## 第3回明大通り沿道協議会 議事要旨

令和2年7月15日(水) 10:00~11:30  
千代田区役所8階第1委員会室

## 第3回 明大通り沿道協議会

# 横断図(2) S=1:100(S=1:50) (No.9 明治大学リパティタワー付近)

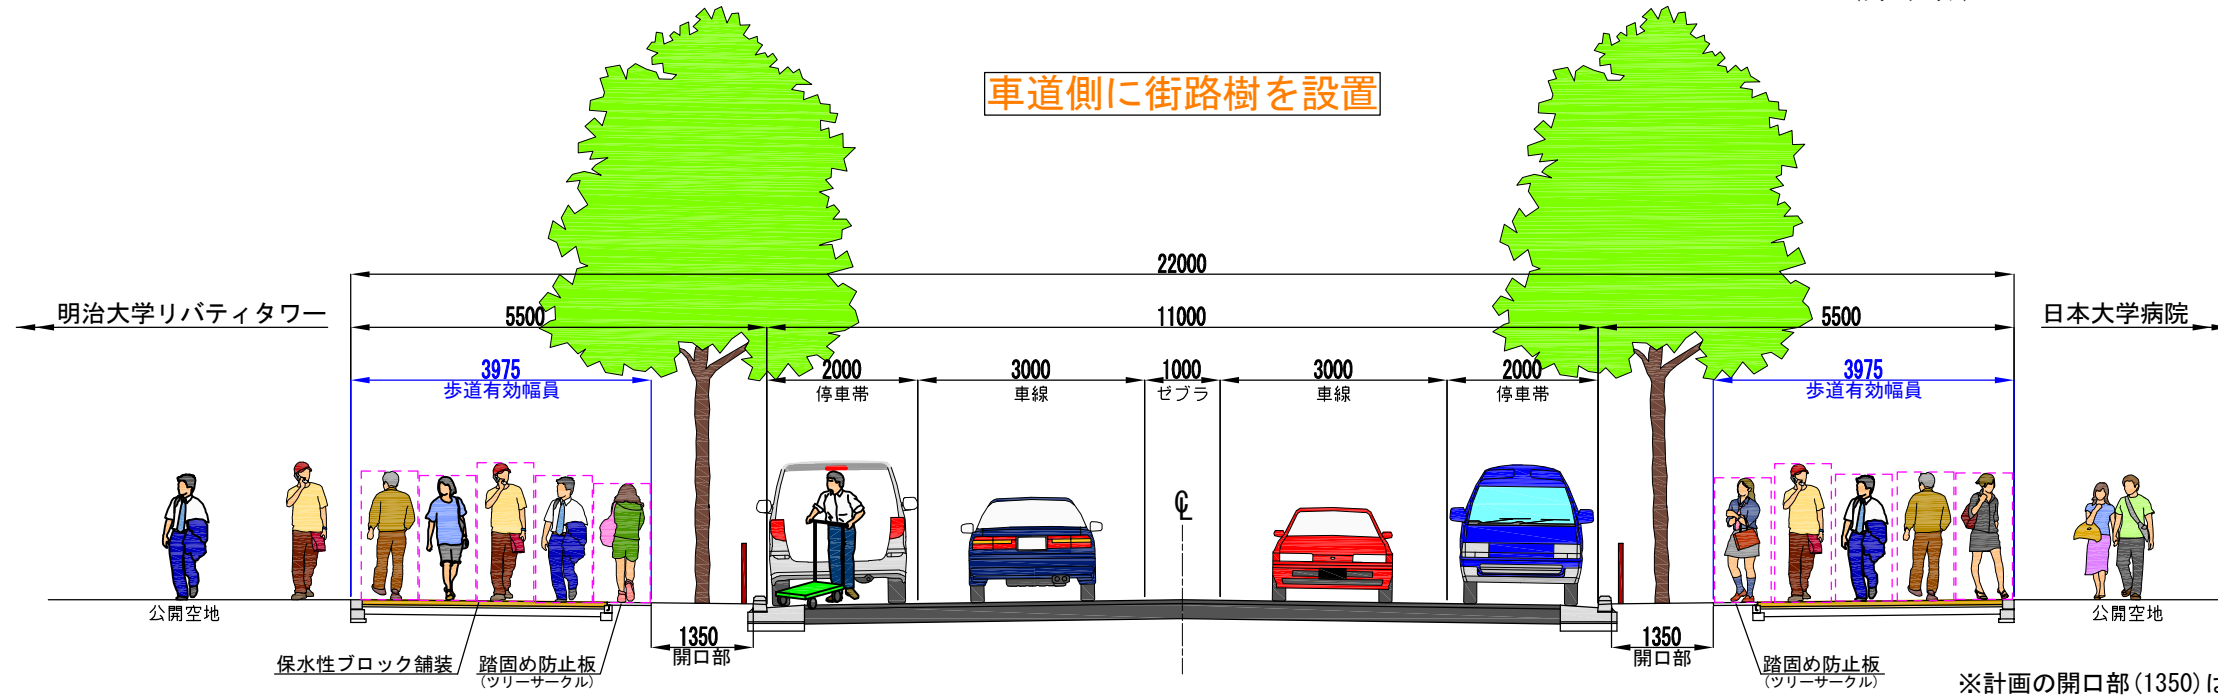
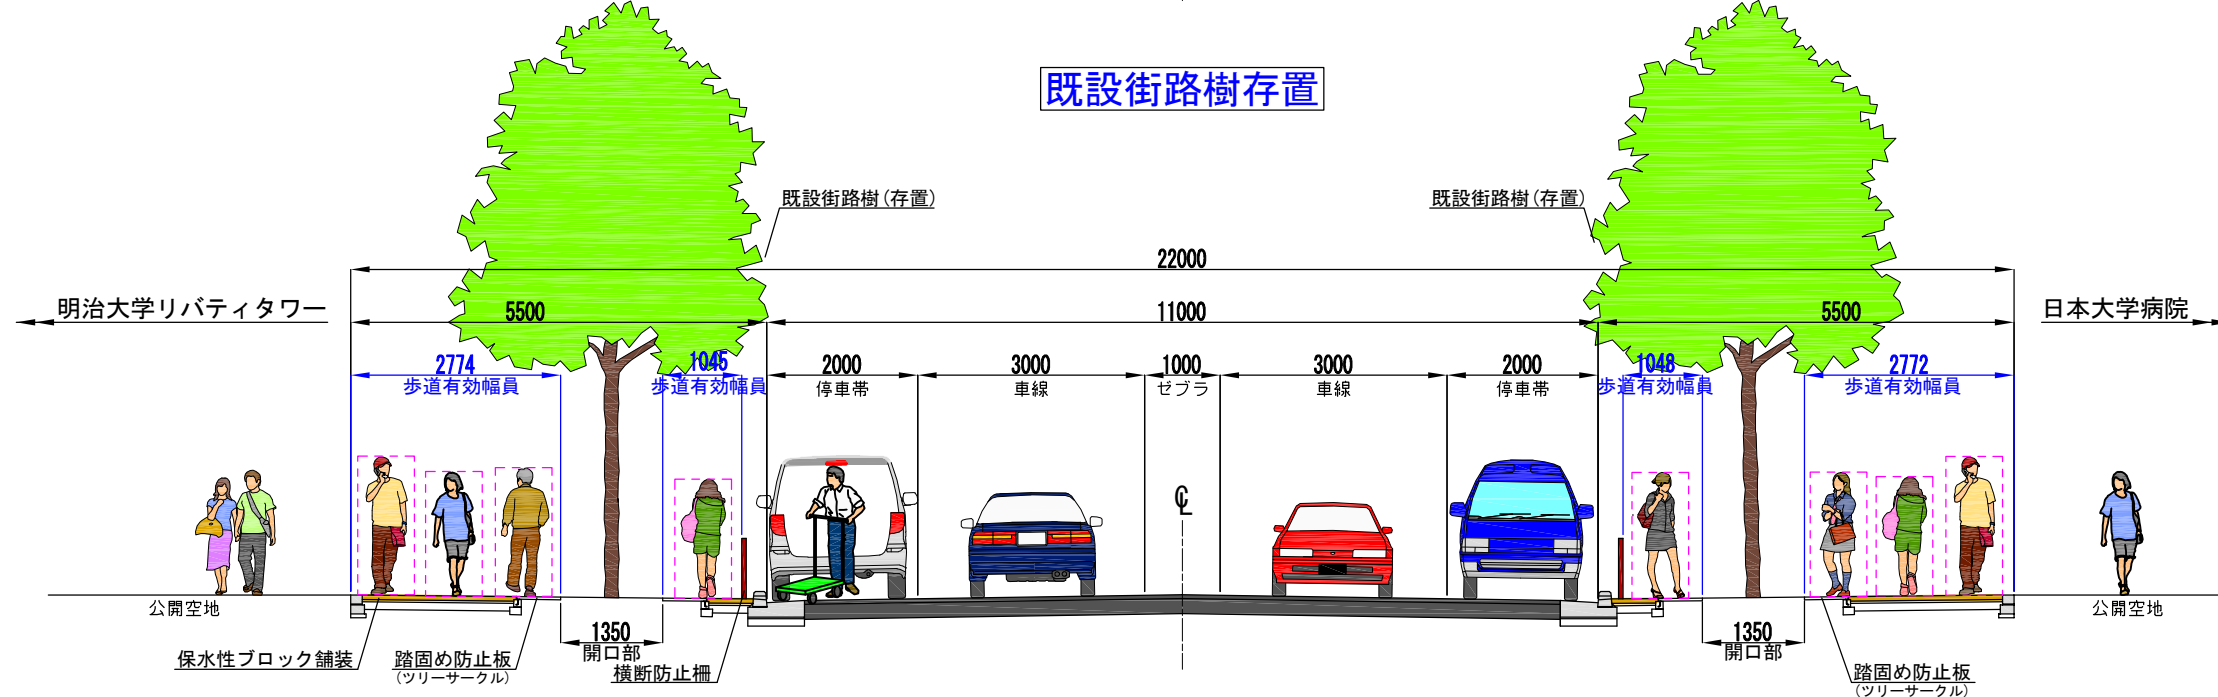
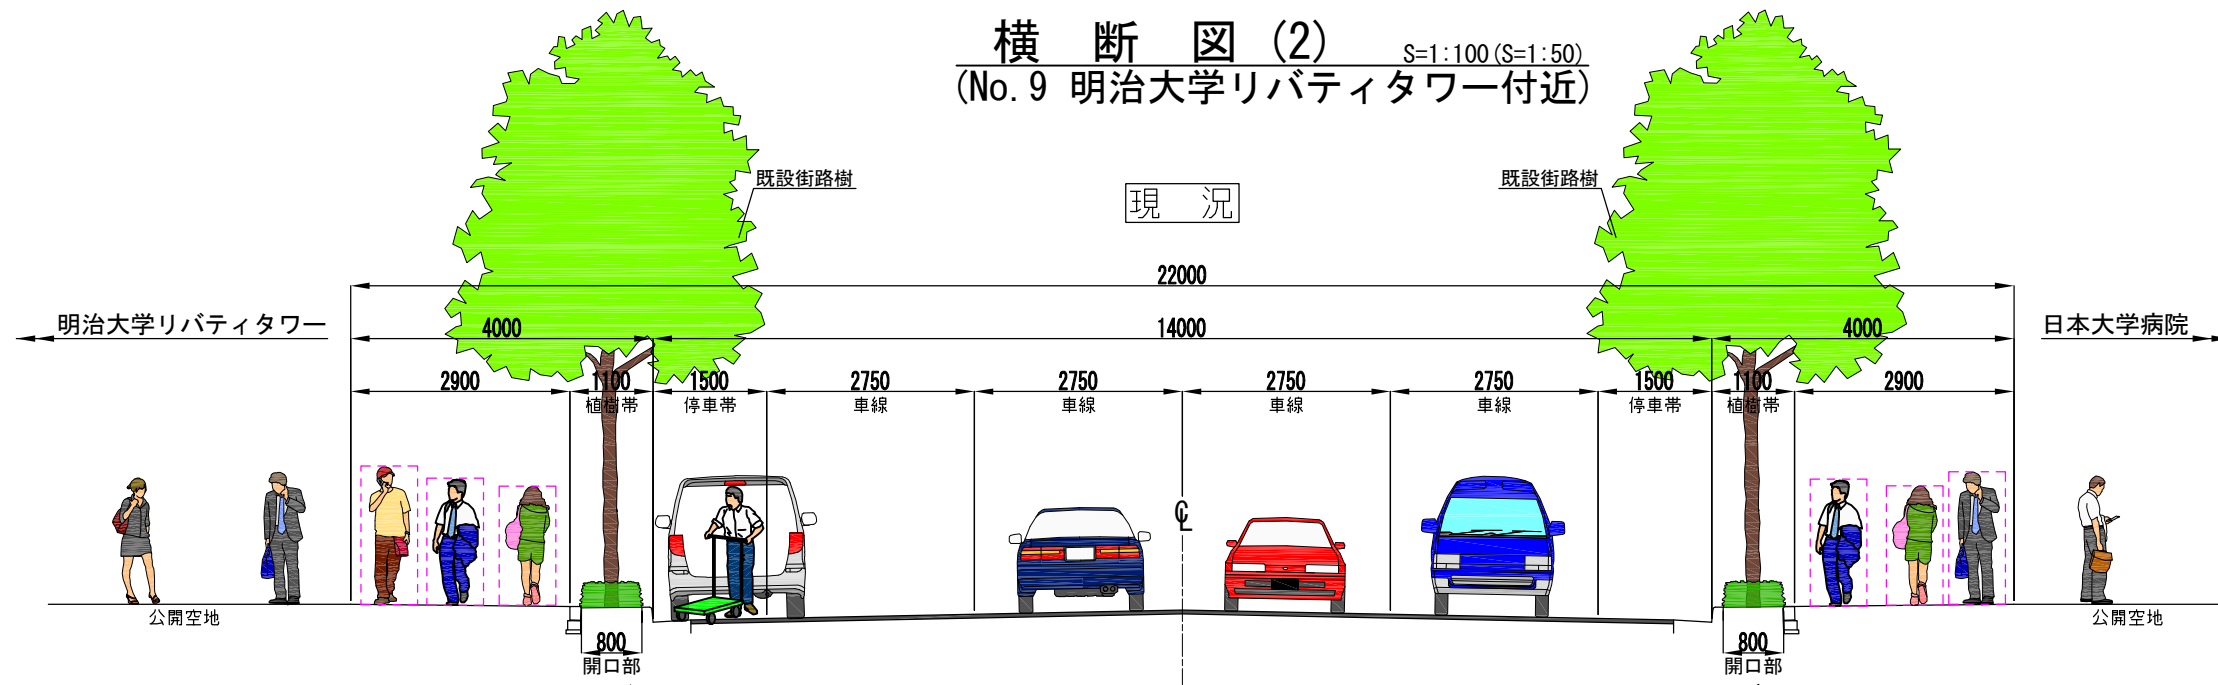
●明治大学リパティタワー付近と日本大学病院近くは、公開空地が利用できるの  
で既設の街路樹を残し、歩行者が公開空地を利用する形で計画を進めていきます。  
富士見坂付近については、税金の無駄にならないよう街路樹整備と歩道拡幅を一  
緒に行います。街路樹を長期的に保全することを考慮しますと、より良い街路樹  
に更新する考えであります。街路樹保護を望む方から意見があれば伺いたい。

●歩行者が望んでいることは、歩道の拡幅より街路樹の下を歩きたいのではない  
でしょうか。街路樹が歩道の中心に整備されていることは、一般的であり、歩道  
の真ん中に街路樹があることで歩行者がより多く緑陰の恩恵をうけるため、明治  
大学前は現況の位置に街路樹を残して良いと思う。沿道の商売は、尊重すべきで  
あるが、飲食店利用者が木の下で待てる空間を確保することも良いと思う。

# バス停留所移設図

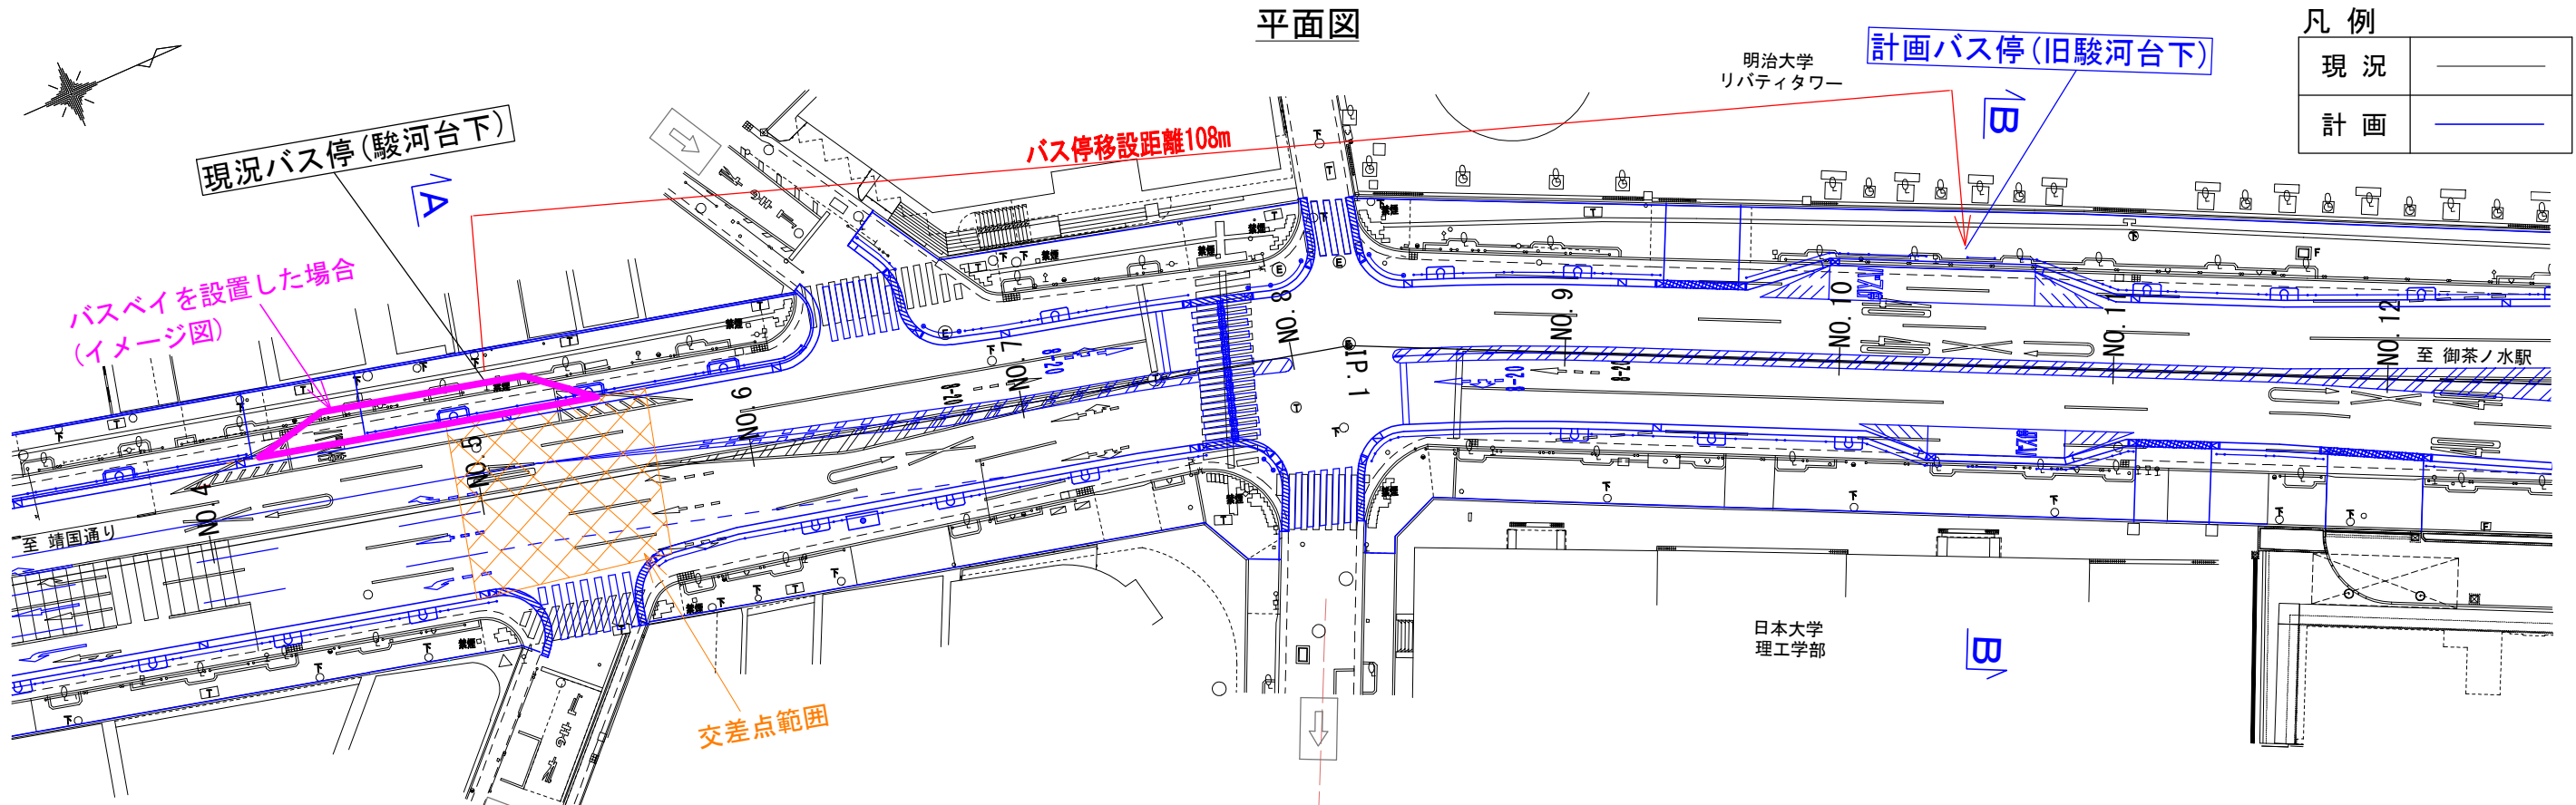
●バス停については、警察と相談したと言いますが、再開発により乗入部が整備されるから移設するのではないか。そもそも、一時間に1台程度しかバスが止まらないのに、バスベイを整備する必要が無いように思う。更に、バスベイを整備すると、バスが正着出来ないのも、最近では設置を行わない、と聞いたことがある。

●バスベイが現況位置に設置できない理由について、区に回答頂きたい。

●バス停の移設については、警察と改めて相談し確認した次第であります。主な理由については、現況の位置が不適合であることに加えて、靖国通り側の渋滞を緩和し自転車の安全を確保する目的があるからです。更に、現況の位置にバスベイを設置する場合、歩道の有効幅員が現況よりも狭くなってしまうことも問題となります。
